Opinia Nr 007023

z wyników przeprowadzonych oględzin - ekspertyzy urządzeń grzewczo-kominowych

w budynku przy ul. Dziewiczych nr 3/1 w Wałbrzychu
dotycząca urządzeń grzewczo-kominowych używanych przez
B.O.K. Biały Kamień

- SZKIC ORIENTACYJNY

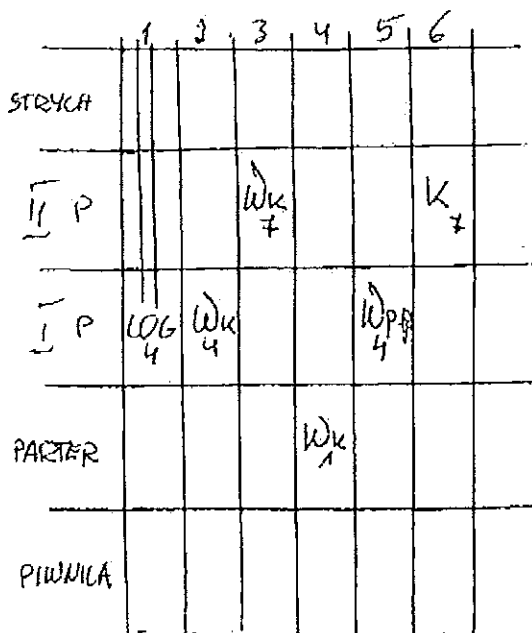
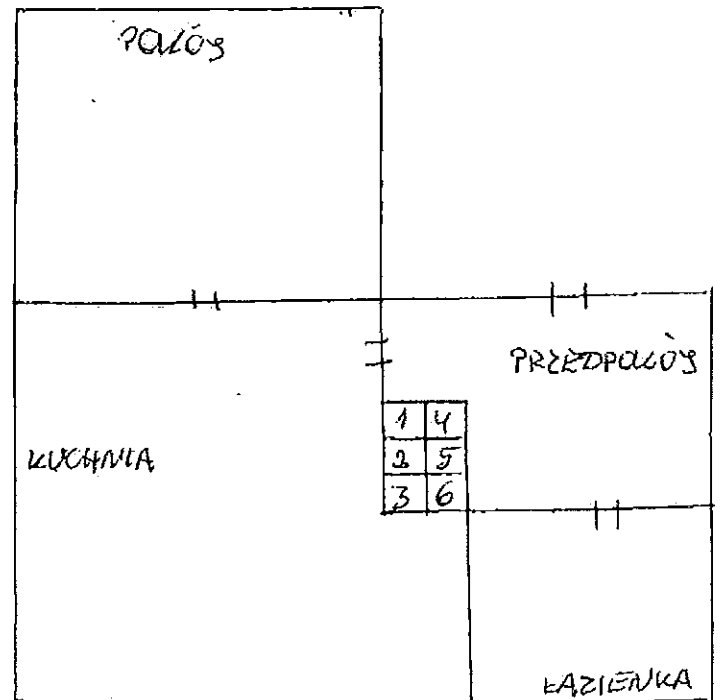
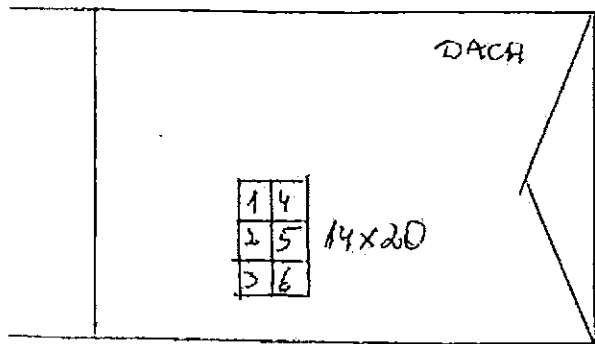
1. Istniejący, prawidłowy stan podłączenia nie pozwala na podłączenie pieca CO eta lub kotła gazowego CO z zamkniętą kolumną, w związku z tym dla pieca CO eta lub kotła gazowego CO wymagać nowej przewidywać zgodnie z obowiązującymi przepisami i w oparciu o projekt.
2. Dostawca ciepła wodnego kolumna prawidłowa: w przewodzie nr 4.
3. Dla prawidłowego funkcjonowania urządzeń grzewczo-kominowych wykonanie należy wpłynąć polecić z zewnątrz poprzez urządzenie nawiewne.
